Stellungnahme der Gemeinde Stubben zum

Antrag vom 28.03.2016 auf Genehmigung von drei Windkraftanlagen in der Gemeinde Lasbek und einer Windkraftanlage in der Gemeinde Steinburg nach Bundes-Immissionsschutzgesetz

Az. G30-2016-051 bis 054 BImSchG Lasbek 4 WEA (LLUR Lübeck)

Antragsteller 5. Projektgesellschaft Heeck UG

Abb. Bekannte Rotmilanhorste in den Gemeinden Lasbek und Steinburg, Dr. Wirth, 2016

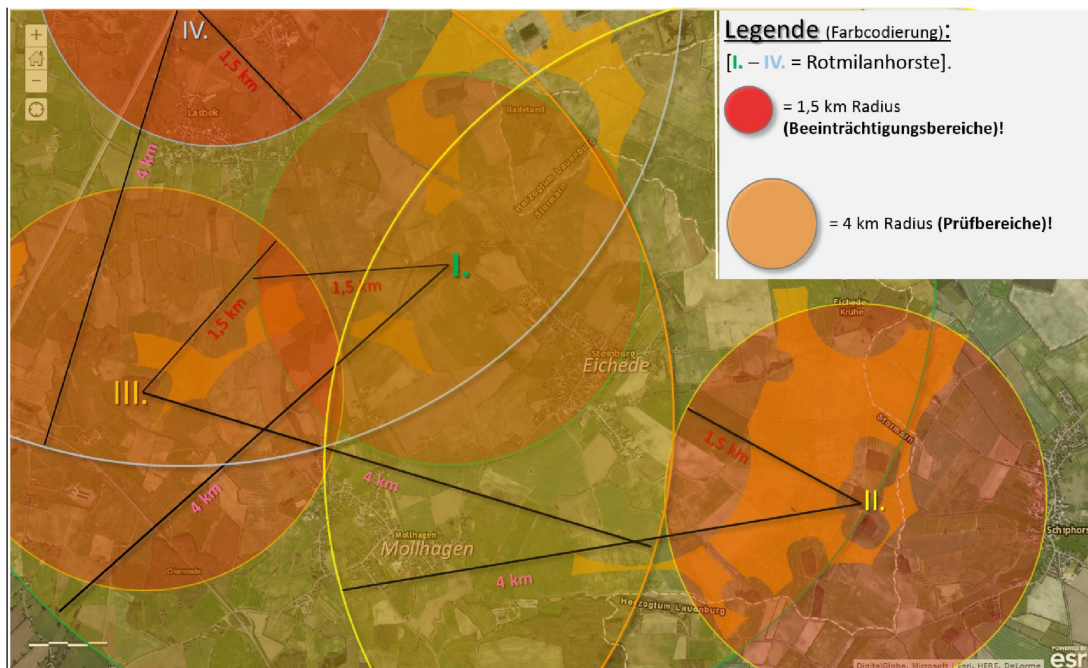
Nach Angaben von Sachkundigen der örtlichen Naturschutzvereine sind im Bereich der beantragten Anlagen vier Rotmilanhorste im Prüfbereich der Anlagen. Hierbei handelt es sich um vor kurzem bezogene und teilweise noch nicht sicher nachgewiesene Rotmilanbrutplätze. Diese sind in der nachfolgenden Abbildung eingetragen. Nach Informationen des Greifvogelforensiker Dr. Wirth ist der Rotmilanhorststandort nordwestlich von Eichede gesichert. Dieser Horst berührt mit seinem 1,5 km Beeinträchtigungsbereich die Anlagen WEA 2 und WEA 3.

Diese Situation ist im Ornithologischen Fachgutachten zum Antrag nicht eingestellt worden und führt deshalb zu falschen Ergebnissen. Aus Sicht der Gemeinde Stubben sollten die Beeinträchtigungsbereiche geschützter Großvögel unbedingt frei gehalten werden.
